MĚSTSKÁ ČÁST PRAHA 5  
ING. PAVEL RICHTER  
STAROSTA

Naše č. j.  
MC05 10400/2018  
OÚR 110/2018

## **Odpověď Rady MČ Praha 5 na petici „Za zlepšení Radlické radiály“ doručené dne 07.02.2018**

Síť hlavních komunikací hl. m. Prahy (schema)

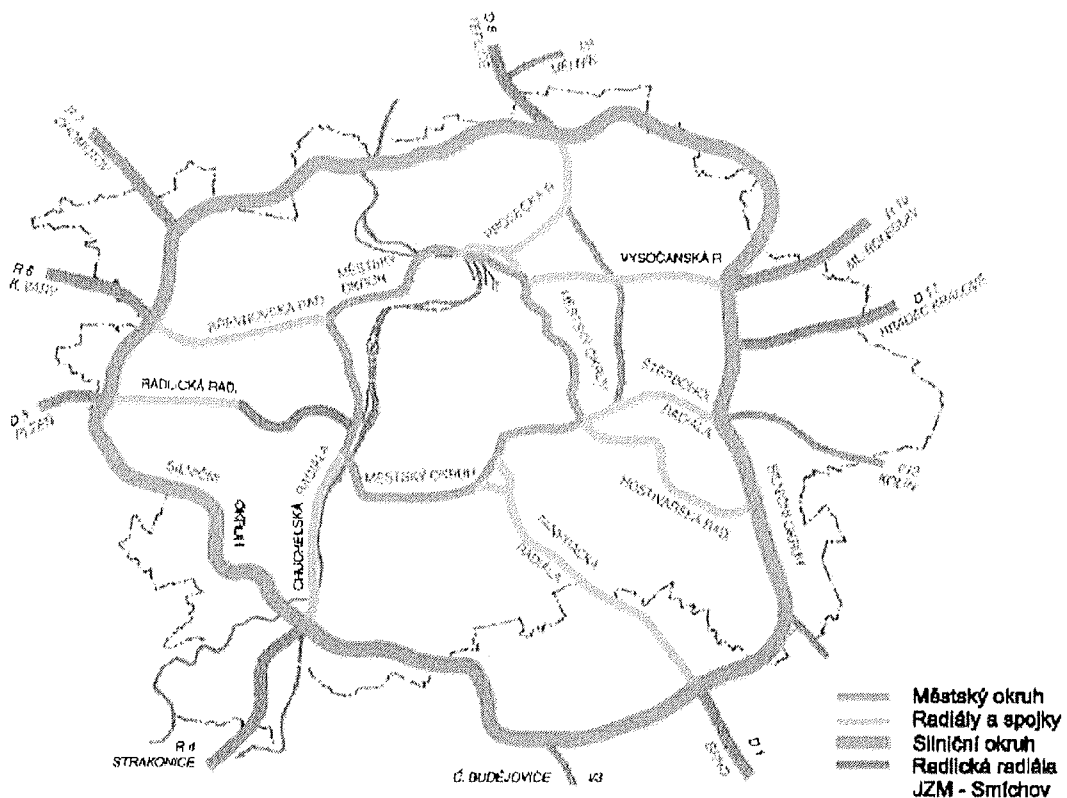
**7. Tranzit západ – východ.** RR má sloužit jako sběrná komunikace pro jihozápadní část Prahy, avšak podle dosavadních návrhů lze očekávat, že se z ní stane tranzitní komunikace celorepublikového významu pro osobní dopravu ve směru západ – východ (např. Plzeň – Hradec Králové/Mladá Boleslav). Tranzitní funkci má plnit tzv. Pražský okruh.

**Přijetí konkrétních opatření, která omezí využití RR pro tranzit skrz Prahu ve směru západ-východ (mýto, zásadní omezení rychlosti apod.).**

Radlická radiála je součástí celého radiálně okružního systému nadřazené komunikační sítě, ve kterém plní územním plánem jasně vymezenou funkci. Tou není převádět tranzitní dopravu napříč městem. Naprosto převažující podíl dopravy na RR se generuje z vnitroměstských vztahů, resp. z dopravních vztahů s cílem nebo zdrojem ve městě. Není to tedy doprava tranzitní, ale vnitroměstská.

Tomu odpovídá i návrh radiály (šířkové uspořádání, rychlost). Rychlost na Radlické radiále bude stanovena na 80 respektive 70 km/h. Přesný rozsah jednotlivých úseků bude určen v dalších stupních dokumentace ve spolupráci s příslušným silničním správním úřadem. Oproti 130 km/h na Pražském okruhu se tedy jedná o výrazný rychlostní rozdíl.
